Acuerdo 1248 Por el cual se aprueba la incorporación del cambio en los límites de generación y absorción de potencia reactiva de la unidad 1 de la planta de generación Betania y la respectiva curva de carga

1248

5 Diciembre, 2019

Figura 1. Curva de Carga Unidad 1 de la central Betania

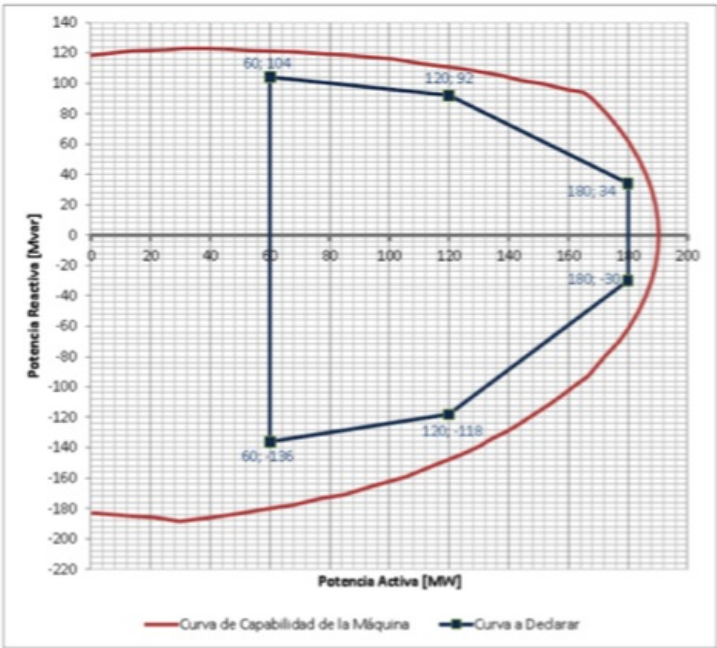
Que como resultado de la realización de las pruebas de potencia reactiva de la unidad 1 de la planta de generación Betania, se encontraron diferencias en los límites de generación y absorción de potencia reactiva, haciéndose necesario solicitar el cambio de los parámetros de la curva de cargabilidad.
- 3**

Que siguiendo el procedimiento para solicitar el cambio de parámetros técnicos de las plantas de generación del Acuerdo 497 de 2010, EMGESA S.A. E.S.P. solicitó al CND mediante comunicación con número de radicado XM 201944024791-3 del 24 de octubre de 2019 el cambio de los límites de generación y absorción de potencia reactiva de la unidad 1 de la planta de generación Betania y las respectivas curvas de carga, debido a la modernización del AVR y los limitadores.
- 4**

Aprobar la declaración de una nueva curva operativa de carga de la unidad 1 de la planta de generación

Betania, en la que se define la capacidad para entrega y absorción de potencia reactiva de la unidad en función de la potencia activa generada.

Sobreexcitación			Subexcitación		
P [MW]	Q [Mvar] Antes	Q [Mvar] Después	P [MW]	Q [Mvar] Antes	Q [Mvar] Después
60	+101	+104	60	-123	-136
120	+81	+92	120	-89	-118
180	+62	+34	180	-55	-30
